**Verslag huishoudelijke elektrische installatie op laagspanning en zeer lage spanning****Algemeen:**

Referentie: 011-20260818-04	Datum controle: 18/08/2026
Keurder: 011

Eigenaar: Christel Goderis	EAN-code: 541448820060430159
Adres installatie: Caputsteenstraat 47, 2800 - Mechelen	Nummer teller(s): 1SAG3100554753
Distributienetbeheerder installatie: Fluvius	
Datum uitvoering installatie:	☐ Vóór 01/10/1981 ☒ Tussen 01/10/1981 en 01/06/2020 ☐ Vanaf 01/06/2020
Type:	☒ Wooneenheid ☐ Niet-huishoudelijk ☐ PV ☐ Batterij ☐ Laadpaal

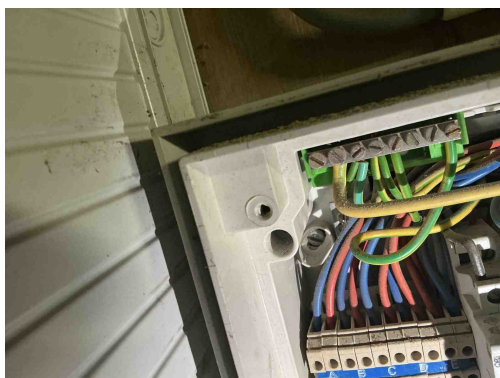
B04 - De aanduiding van de kringen, klemmen en/of schakelapparatuur ontbreekt, is onjuist of is onvolledig (Boek 1: 3.1.3.1/5.1.6.1).

Opmerking: Oa bord 1 en 2 en 3

B17 - De voedingsspanning is niet op elk bord vermeld (Boek 1: 3.1.3.3).

Opmerking: Oa bord 3

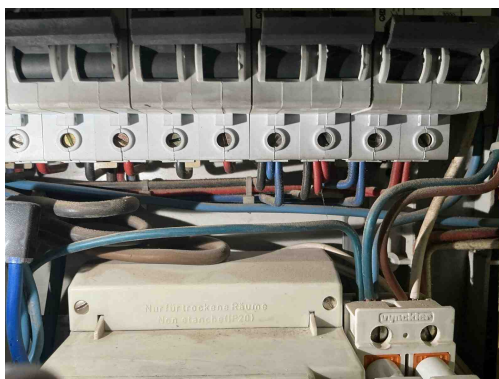
T21 - Het elektrisch materieel is niet geplaatst volgens de voorschriften van de fabrikant/ regels van goed vakmanschap . (Boek 1: 1.4.1.3)

Opmerking: Oa meer dan 2 geleiders in 1 klem, ophangvijzen bord 1 en 2

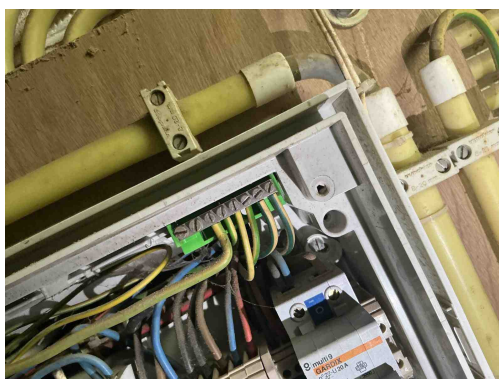
T21 - Het elektrisch materieel is niet geplaatst volgens de voorschriften van de fabrikant/ regels van goed vakmanschap . (Boek 1: 1.4.1.3)

Opmerking: Oa meer dan 2 geleiders in 1 klem, ophangvijzen bord 1 en 2

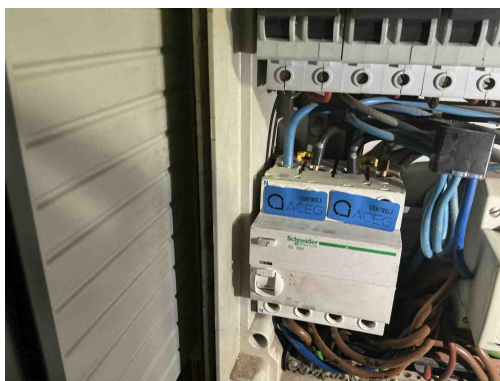
T21 - Het elektrisch materieel is niet geplaatst volgens de voorschriften van de fabrikant/ regels van goed vakmanschap . (Boek 1: 1.4.1.3)

Opmerking: Oa meer dan 2 geleiders in 1 klem, ophangvijzen bord 1 en 2

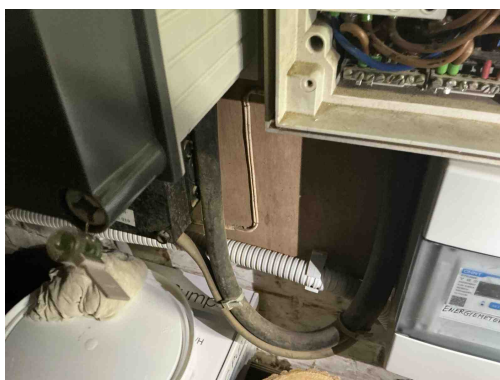
D04 - De hoofddifferentieelstroominrichting is niet verzegelbaar (Boek 1: 4.2.4.3).

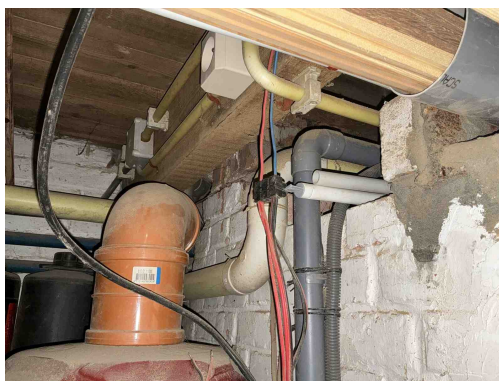
B34 - Het kabeltype van de meterbord verbinding aan de oorsprong van de installatie beantwoordt niet aan de minimale vereisten vastgelegd door de distributienet beheerder. (Boek1: 1.5 + SYNERGRID C1/107)
Opmerking: Oa EXVB

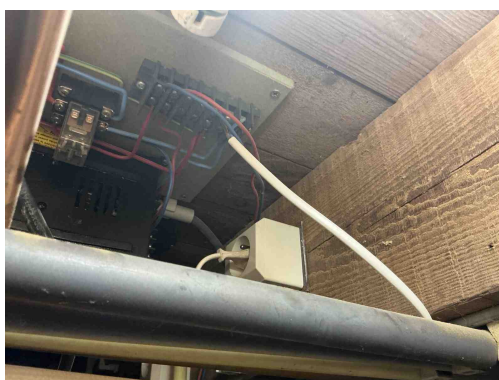
C26 - De verbindingen zijn niet gebeurd in borden, in aftakdozen, aan de klemmen van contactdozen, schakelaars of in de verlichtingstoestellen (Boek 1: 5.2.6.1).

Opmerking: Oa kelder

C35 - Er zijn doorverbindingen gemaakt met lusterklemmen; er kon niet aangetoond worden dat deze klemmen geschikt zijn voor de aanwezige spanning, stroom en draadsectie en dat ze "CE" zijn (Boek 1: 1.4.2.1.).

Opmerking: Oa kelder

C21 - Het gebruik van geleiders van het type VOB, zonder bijkomende afscherming is niet toegestaan (Boek 1: 5.2.9.6).

Opmerking: Oa kelder

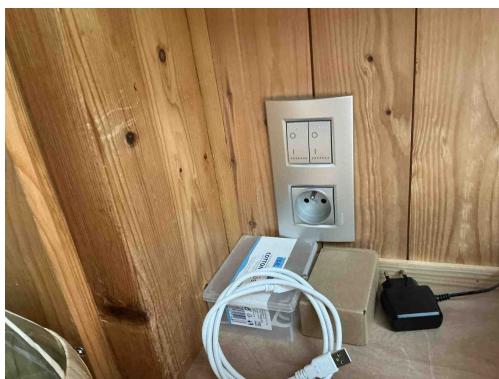
C38 - Het gebruikte kabeltype (snoerkabel) voldoet niet aan de specificaties die van toepassing zijn op voedingsleidingen voor vaste installatie (Boek 1: 1.4.2.1, 5.2.6.2).

Opmerking: Oa kelder

C35 - Er zijn doorverbindingen gemaakt met lusterklemmen; er kon niet aangetoond worden dat deze klemmen geschikt zijn voor de aanwezige spanning, stroom en draadsectie en dat ze "CE" zijn (Boek 1: 1.4.2.1.).

Opmerking: Oa kelder

C21 - Het gebruik van geleiders van het type VOB, zonder bijkomende afscherming is niet toegestaan (Boek 1: 5.2.9.6).

Opmerking: Oa kelder

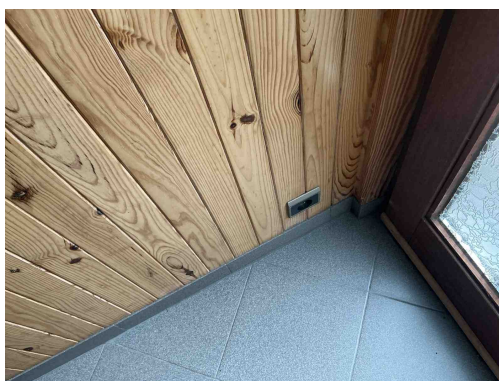
A16 - Er is geen continuïteit van de beschermingsgeleider van de contactdoos (Boek 1: 5.4.3.4).
Opmerking: Oa eetkamer , hal

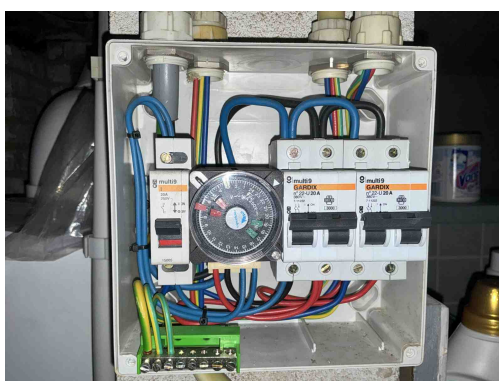
A16 - Er is geen continuïteit van de beschermingsgeleider van de contactdoos (Boek 1: 5.4.3.4).
Opmerking: Oa eetkamer , hal
